島根原子力発電所3号炉 審査資料	
資料番号	S3-EP-004改02(説1-2)
提出年月日	2022年11月29日

島根原子力発電所3号炉 炉心解析コード (LANCR/AETNA) (重要現象についてのモデル化と妥当性確認について)

2022年11月
中国電力株式会社

2. 審査会合での指摘事項に対する回答

審査会合での指摘事項に対する回答 (No.1) (2/2)

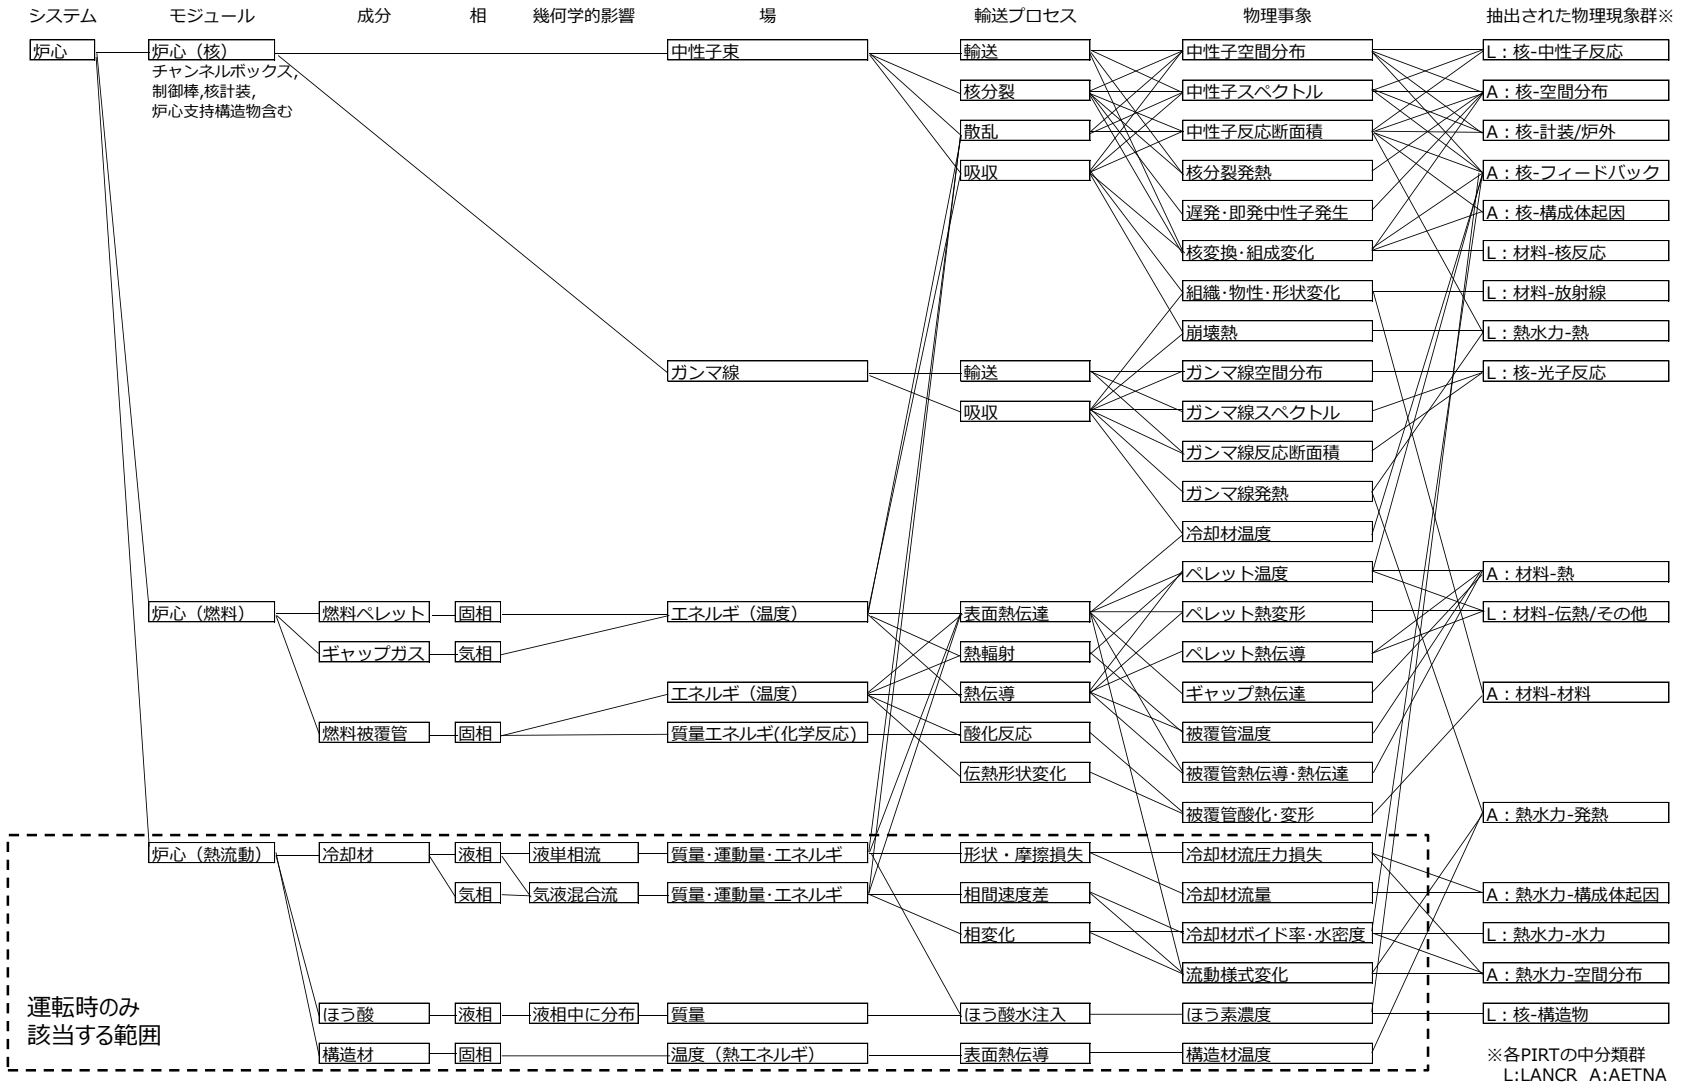
重要度ランキングテーブル (PIRT) において、炉心体系に関する全ての物理現象が抽出されているかを確認するため、物理現象の抽出の考え方を整理すること。【No.1】

作成したPIRTの妥当性を確認することを目的に、PIRT作成プロセスについて「統計的安全評価の実施基準：2021」附属書Fに示されるPIRT作成にかかるa)～g)の実施ステップとの対応を整理するとともに、PIRTにおいて抽出した物理現象と階層構造分析結果との対応を確認した。

LANCR/AETNAが対象とするBWR炉心に対して，原子力学会標準「統計的安全評価の実施基準：2021」に示される階層構造分析を実施することで得られた物理事象の個別要素と，PIRTで抽出した物理現象群との対応を確認することにより，抽出した物理現象に不足がない（各物理事象に対応する物理現象が抽出されている）ことを確認した。

解析コード間での主なデータの処理プロセス

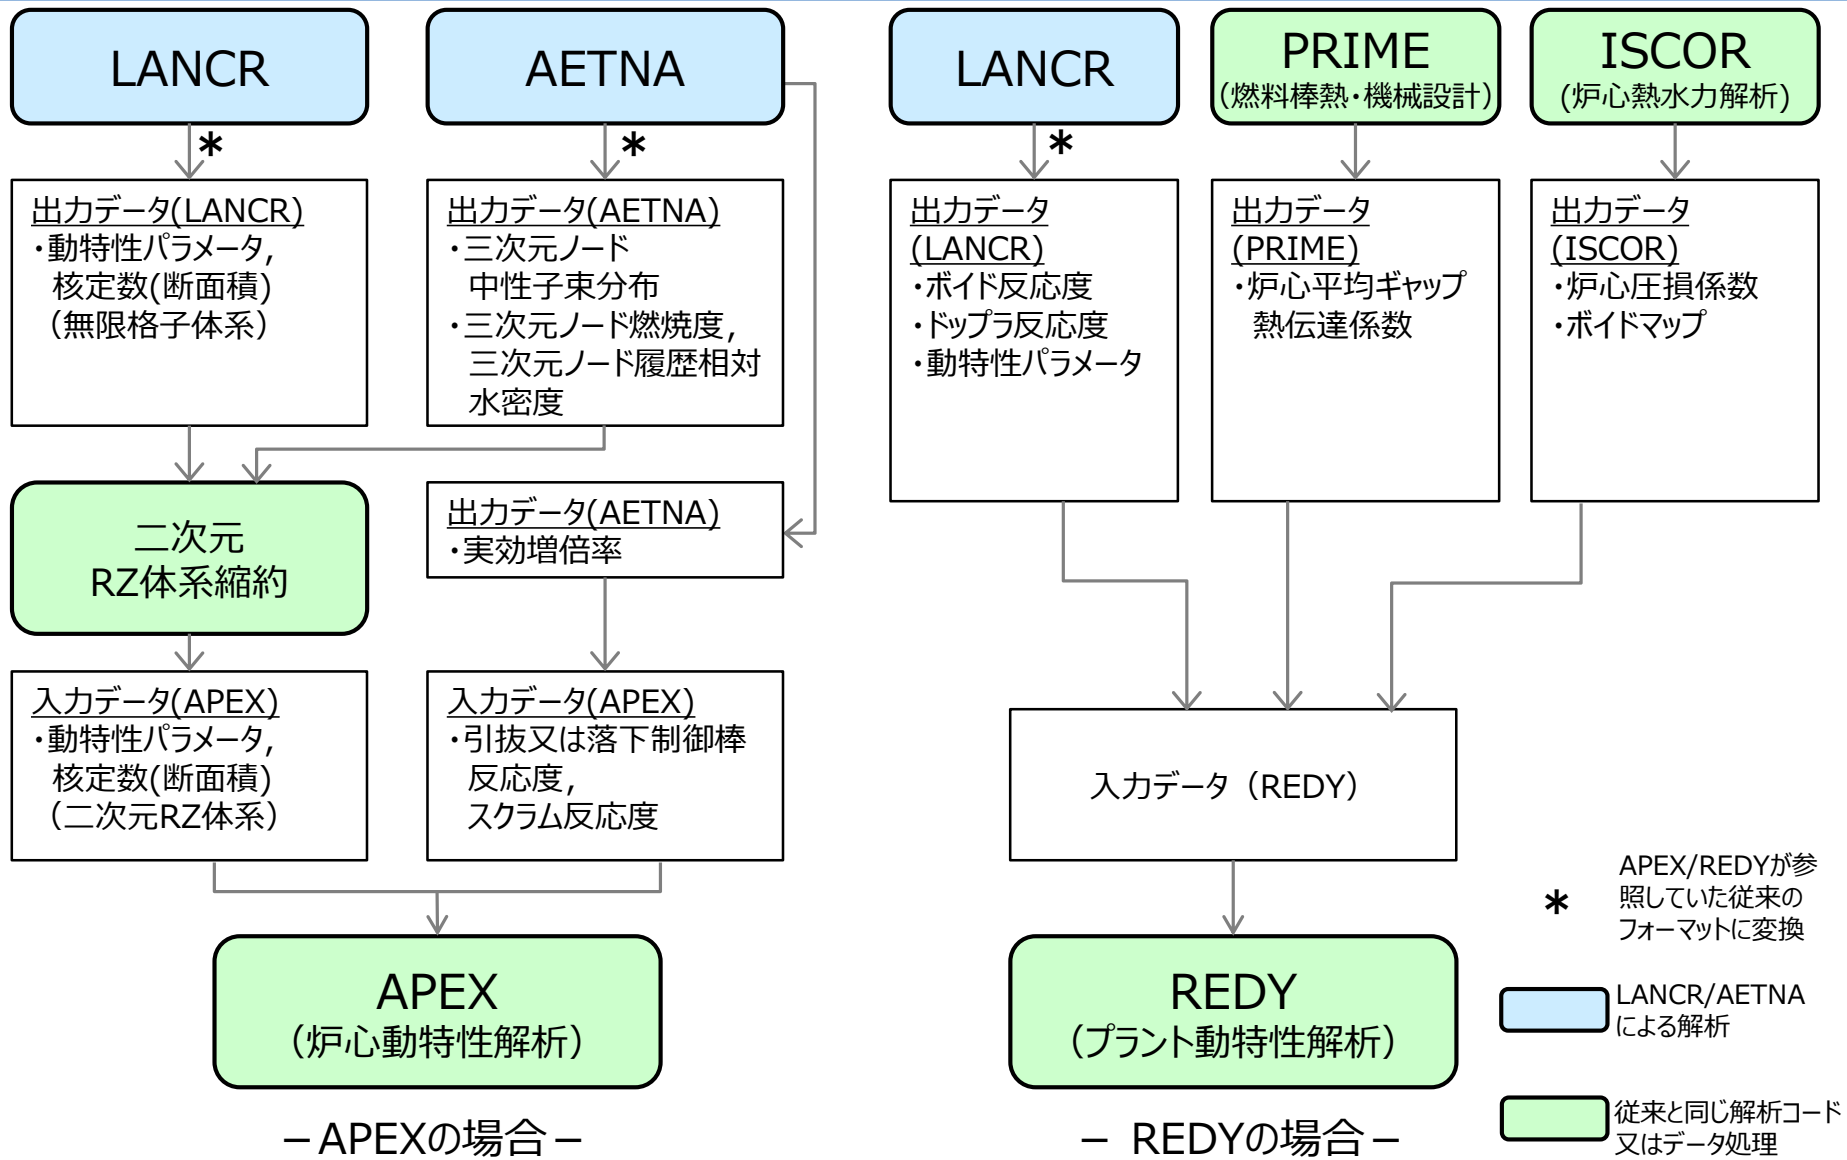
安全解析コード等の入力となるLANCR/AETNAコードの出力を整理し、必要に応じて当該出力から安全解析コード等への入力のための処理プロセスも示すこと。【No.7】

原子炉設置変更許可申請書の添付書類十の安全解析（運転時の異常な過渡変化の解析と設計基準事故解析）について安全解析コードの入力となるLANCR/AETNAコードの出力を整理した結果をP.31に示す。また、LANCR/AETNAから動特性解析コード（APEX, REDY）への主なデータの処理プロセスをP.32に示す。

なお、LANCR/AETNA出力のうち、安全解析の初期条件を担保する項目は最大線出力密度と最小限界出力比のみである。
